PIANO REGOLATORE GENERALE DEL COMUNE DI ARCO

**ADEGUAMENTO DELLE PREVISIONI CARTOGRAFICHE DEL PRG
DI ARCO RISPETTO AL PROGETTO DEFINITIVO DEL
“COLLEGAMENTO STRADALE PASSO S. GIOVANNI- LOCALITA’
CRETACCIO: UNITA’ S. ISIDORO E UF 2 UNITA’ GALLERIA” AI
SENSI DELL’ARTICOLO 44 COMMA 1 DELLA L.P. 15/2015.**

RELAZIONE ILLUSTRATIVA

RETTIFICA DELLE PREVISIONI CARTOGRAFICHE DEL PRG DI ARCO AI SENSI DELL'ARTICOLO 44 COMMA 1 DELLA L.P. 15/2015

PRG	SISTEMA INSEDIATIVO PRODUTTIVO B SISTEMA INFRASTRUTTURALE C	TAV BC 12 TAV V 12 (scala 1:2000)
	SISTEMA AMBIENTALE A, INVARIANTI, VINCOLI	TAV BC 9 TAV V 9 (scala 1:5000)

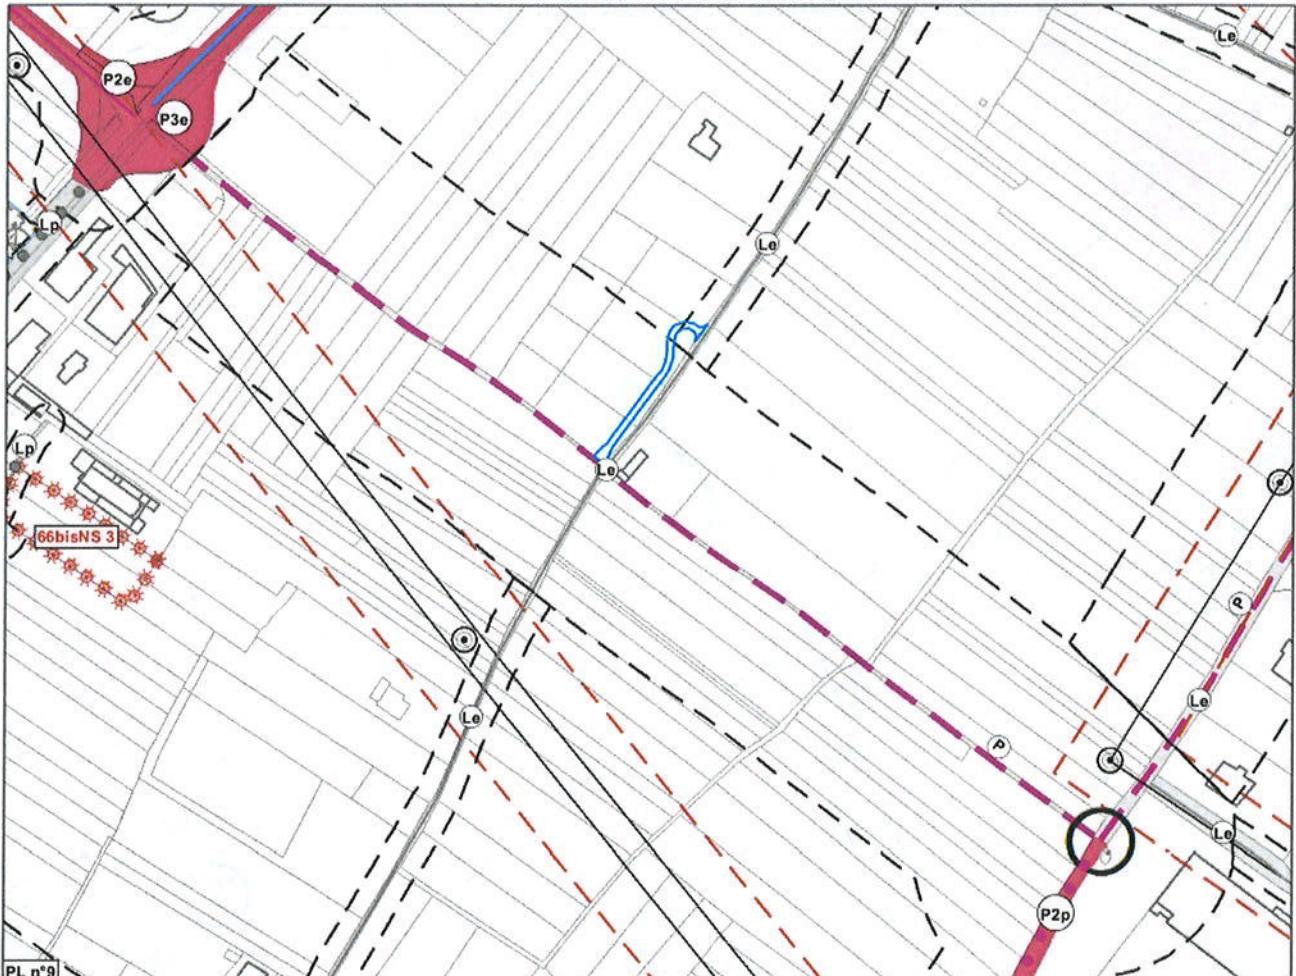
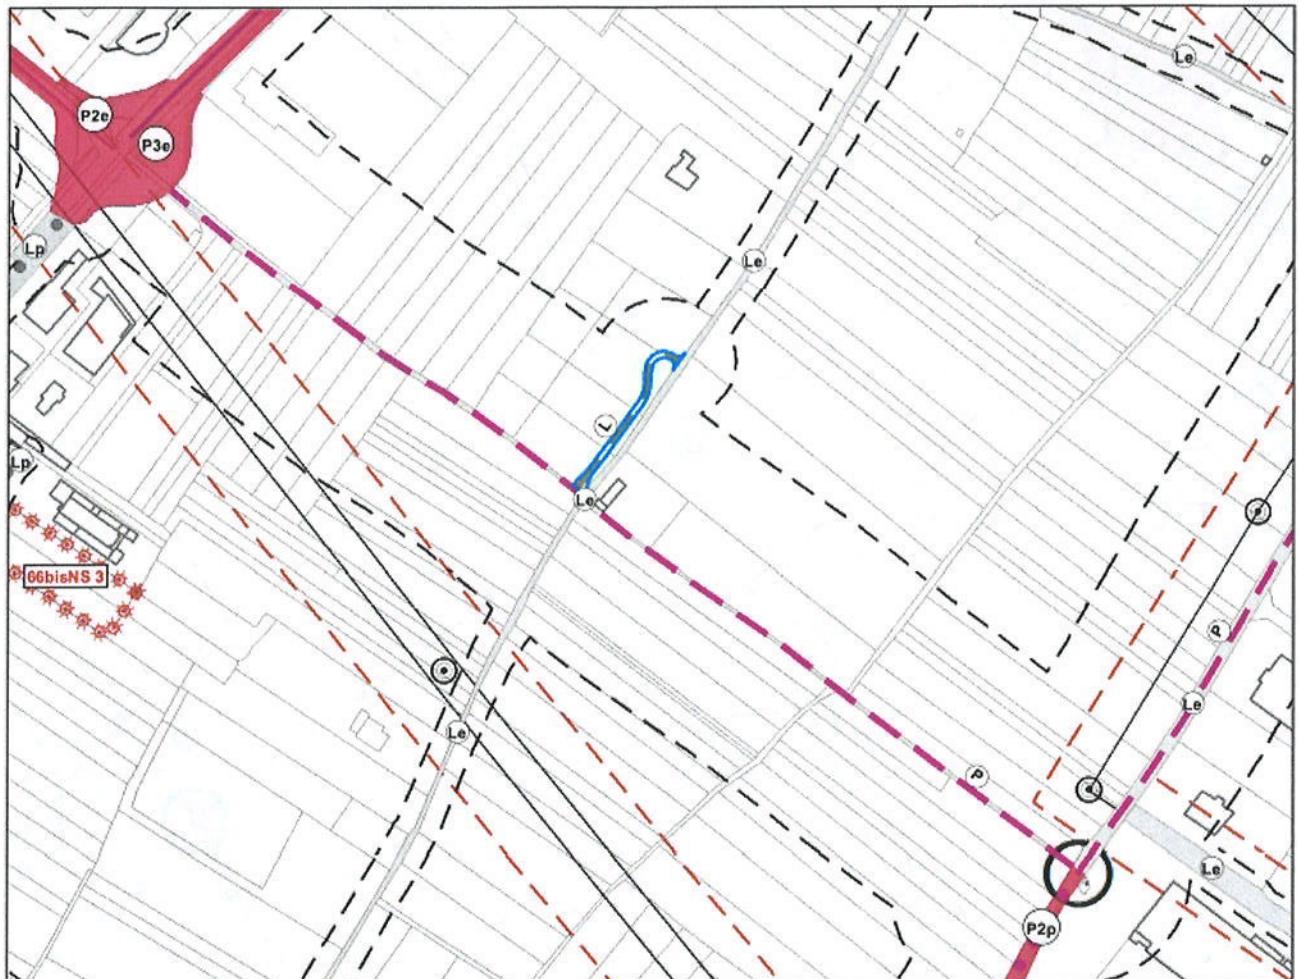
La modifica di piano in oggetto, riguarda l'adeguamento della rappresentazione del collegamento stradale Passo San Giovanni- Località Cretaccio relativamente all' "Unità S. Isidoro *viabilità interna a S. Giorgio: tratta S. Isidoro*". Al fine di rendere compatibile la previsione di piano con il progetto approvato dalla Conferenza dei servizi di data 17/10/2016, si provvede all'inserimento della viabilità locale di progetto di collegamento tra via s. Isidoro e via Narzelle e della relativa fascia di rispetto stradale.

PRG	SISTEMA INSEDIATIVO PRODUTTIVO B SISTEMA INFRASTRUTTURALE C	TAV BC 18 19 21 TAV V 18 19 21 (scala 1:2000)
	SISTEMA AMBIENTALE A, INVARIANTI, VINCOLI	TAV BC 13 TAV V 13 (scala 1:5000)

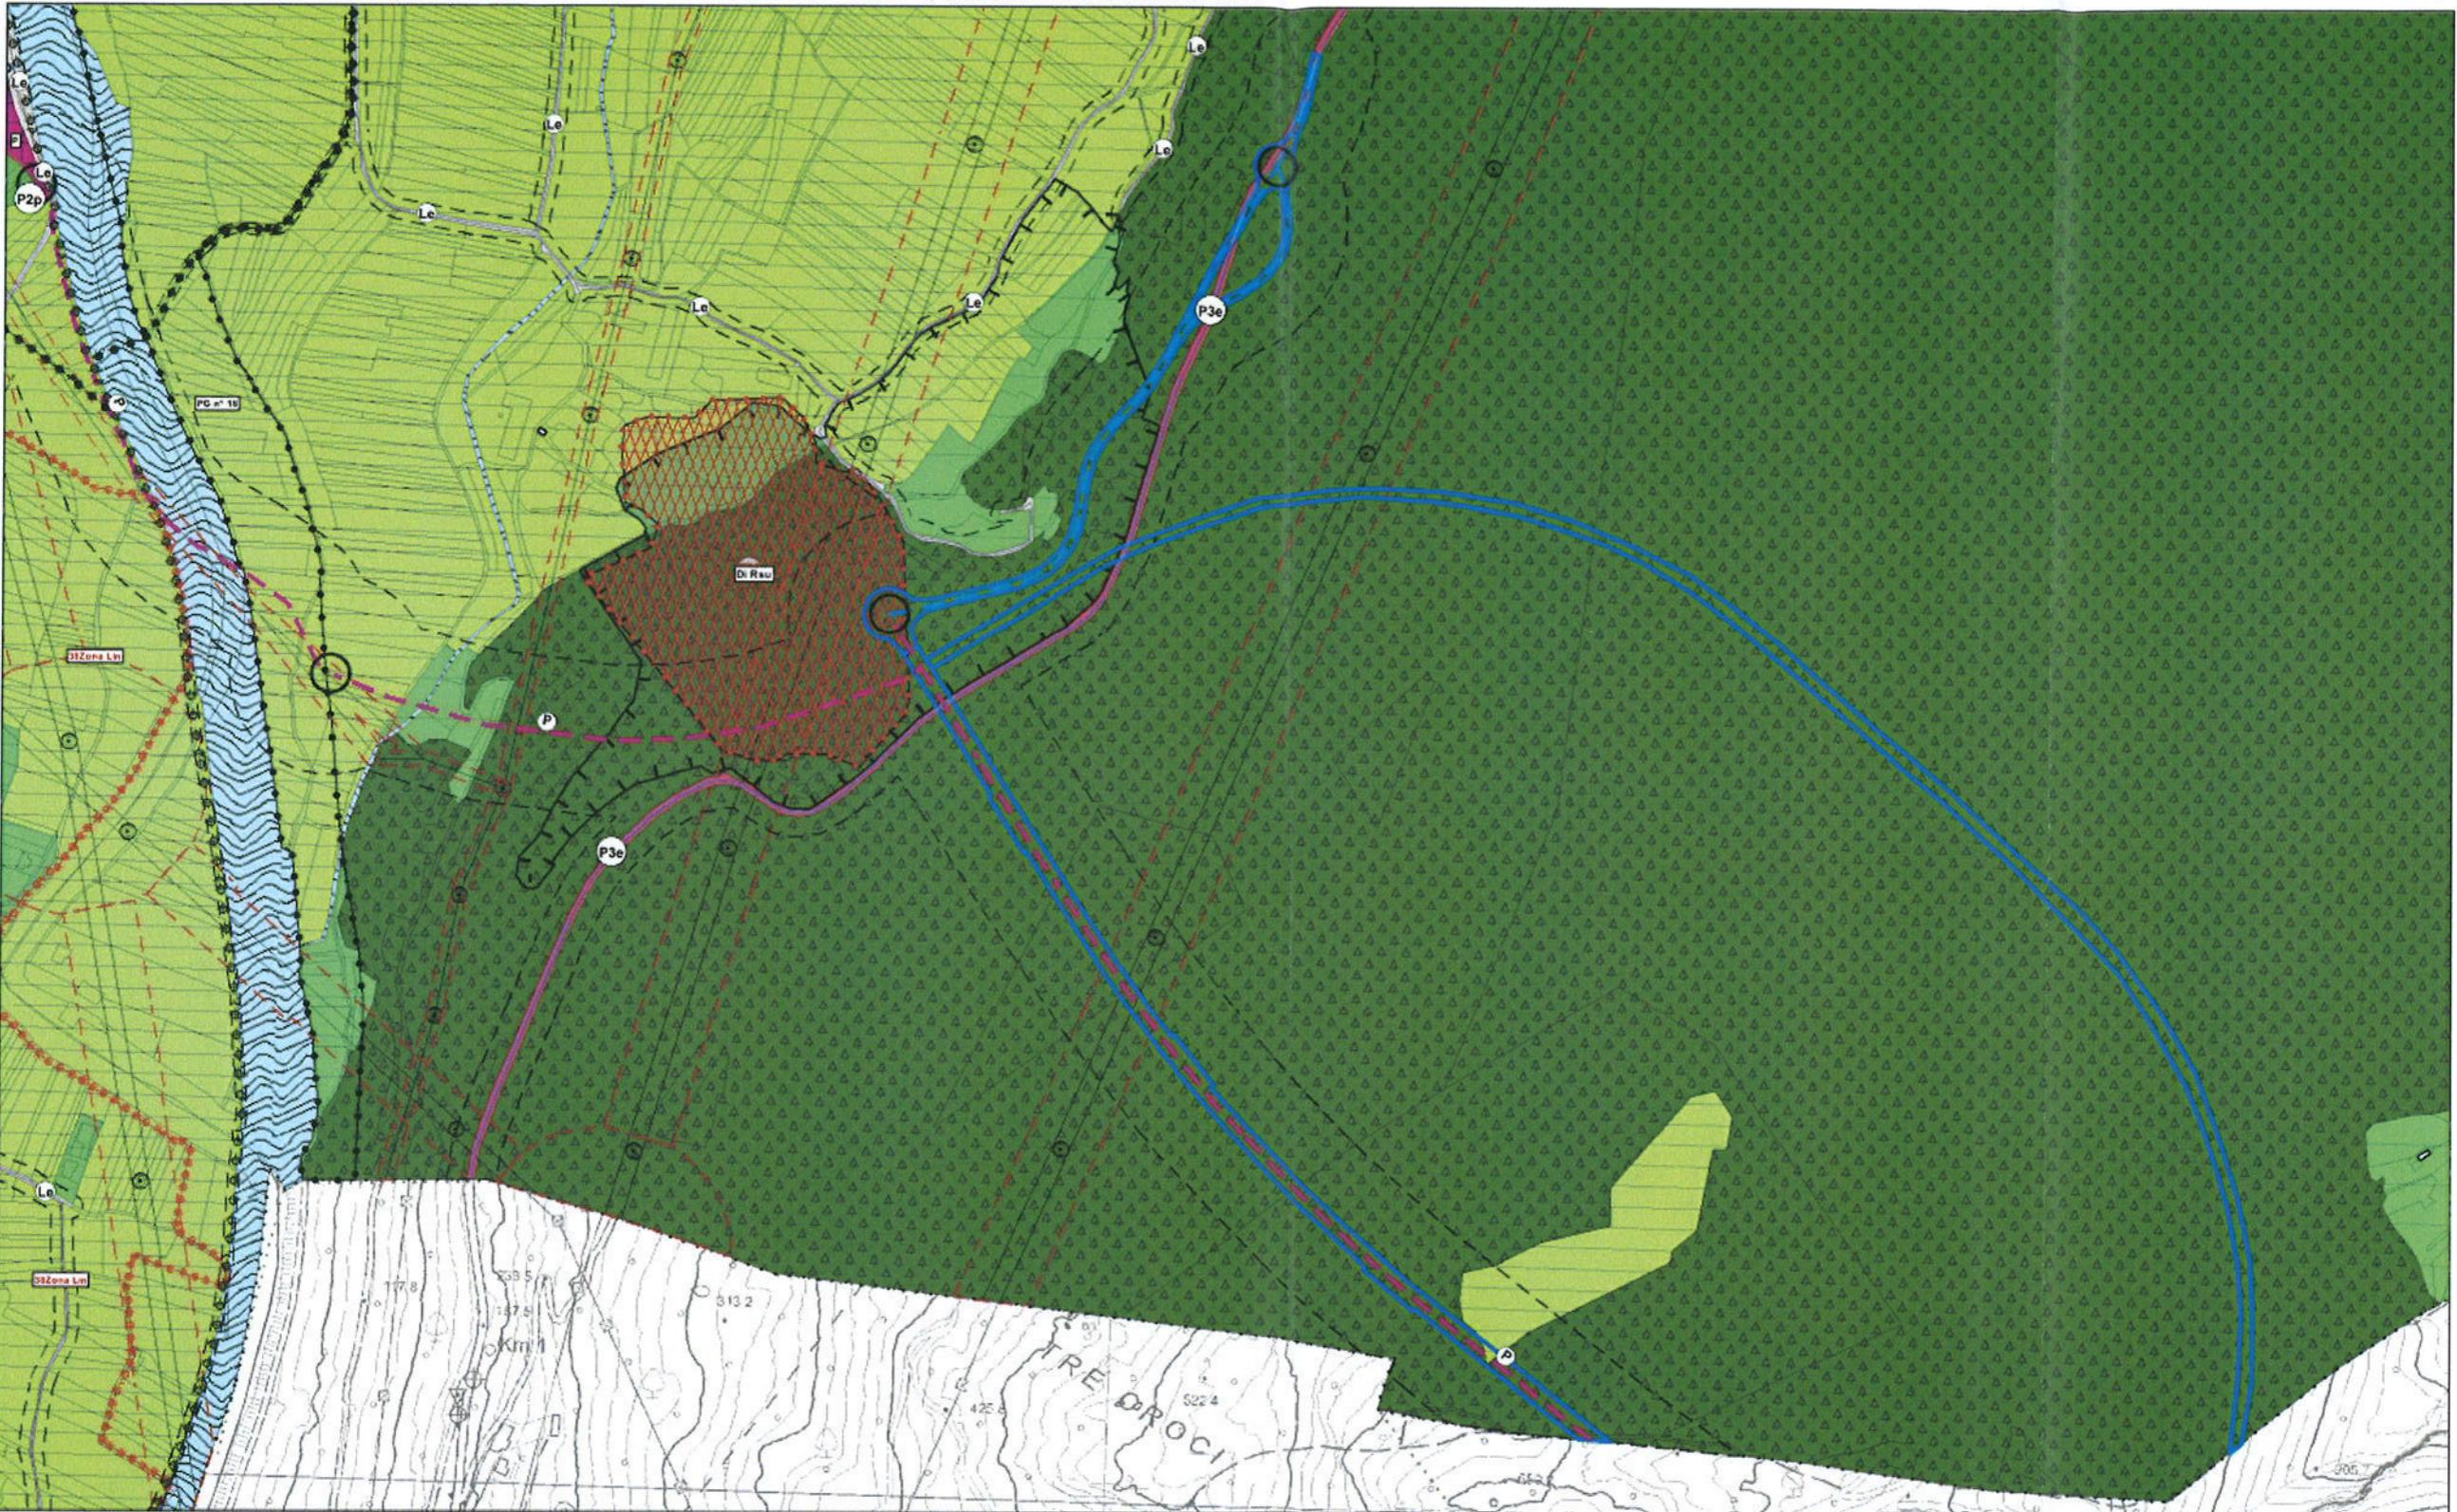
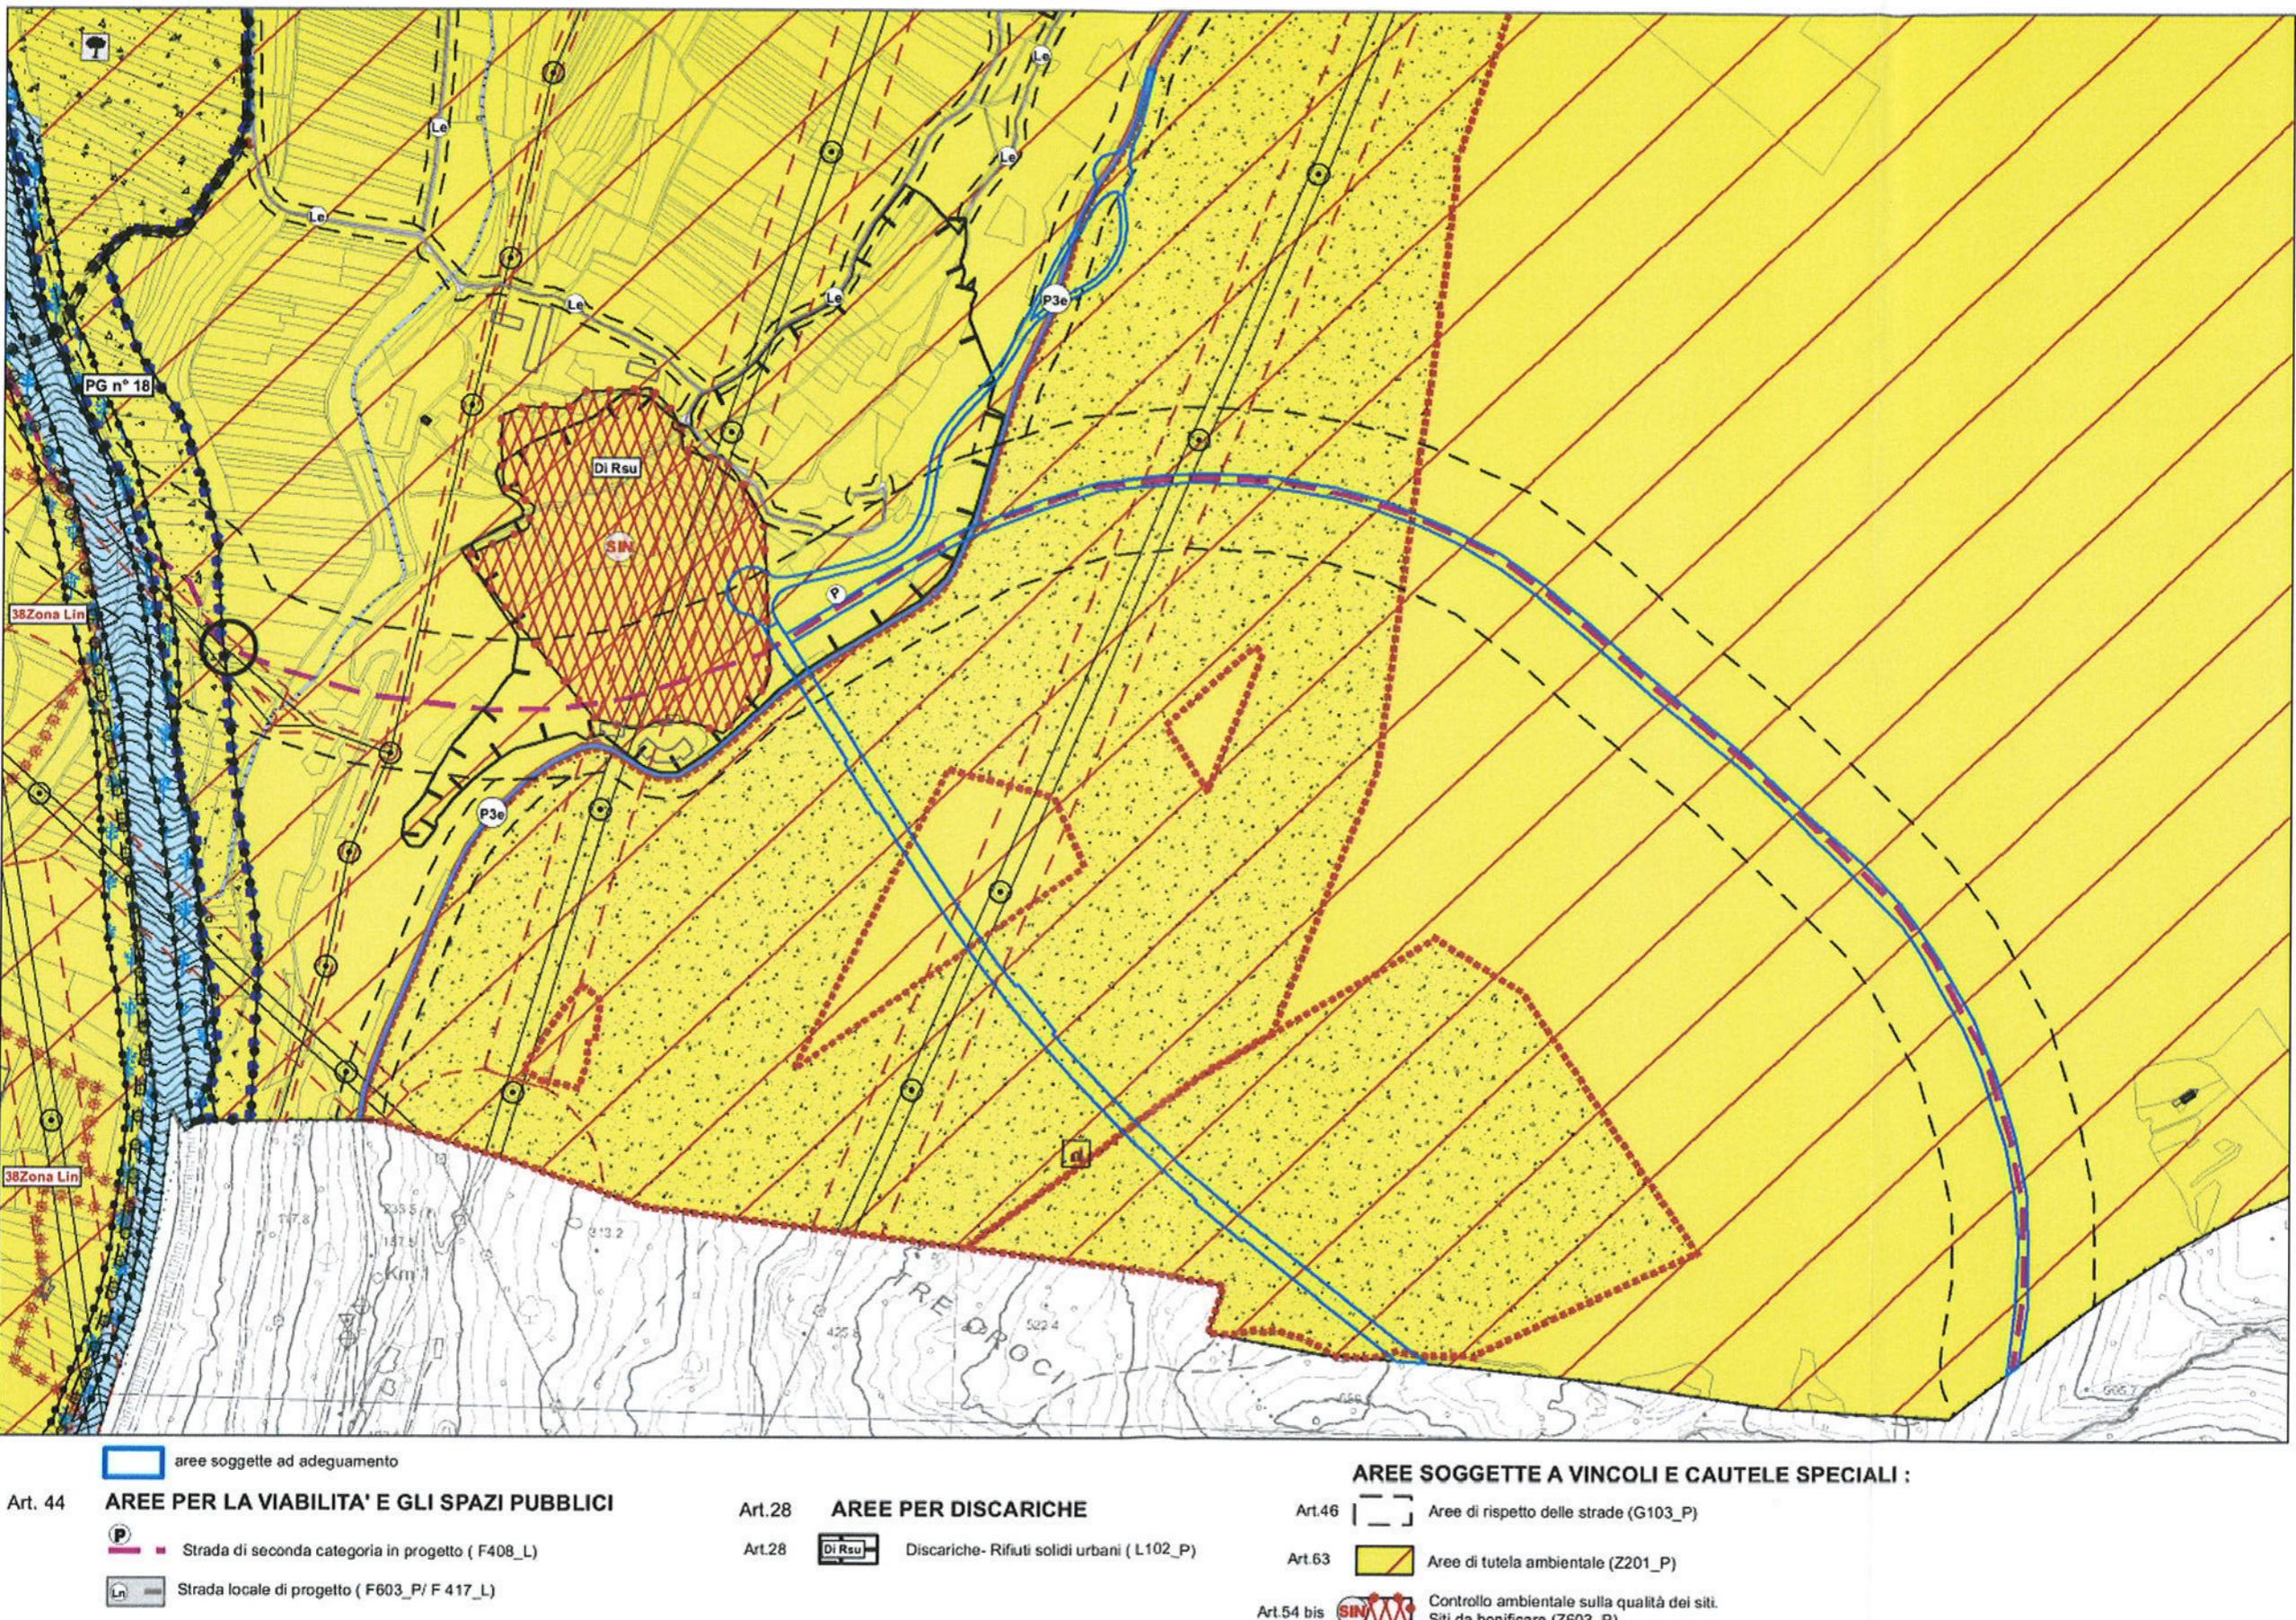
L'adeguamento in oggetto, riguarda la modifica del Piano Regolatore in seguito all'approvazione del progetto definitivo dell'opera "Realizzazione del collegamento stradale Passo S. Giovanni- Località Cretaccio- UF2 -unità galleria".

Il progetto sopra menzionato prevede all'interno del territorio del comune di Arco la realizzazione di parte della galleria a tre corsie che, dalla località S. Giovanni, si collega alla località Maza in cui è prevista una rotatoria. Per quanto concerne il collegamento tra questa rotatoria e quella posta più a valle in prossimità del fiume Sarca, si mantiene la previsione di piano esistente in quanto la relativa progettazione non è stata ancora approvata in sede di Conferenza dei Servizi.

Si precisa che in seguito alla nota del Servizio Urbanistica e Tutela del Paesaggio (prot. S013/2018/4358/18.2.2-170 di data 4 gennaio 2018) ns. prot. 504/2018, sono state stralciate le modifiche cartografiche introdotte con D.D. n. 370 di data 16 novembre 2017 nelle tavole BC 12 scala 1:5000 e V12 scala 1:5000 e che comunque le modifiche introdotte con la determina dirigenziale menzionata ed in seguito alla nota del servizio Urbanistica e Tutela del Paesaggio della P.A.T. (prot. S013/2018/4358/18.2.2-170 di data 4 gennaio 2018) ns. prot 504/2018 vengono annullate in autotutela con il presente iter.
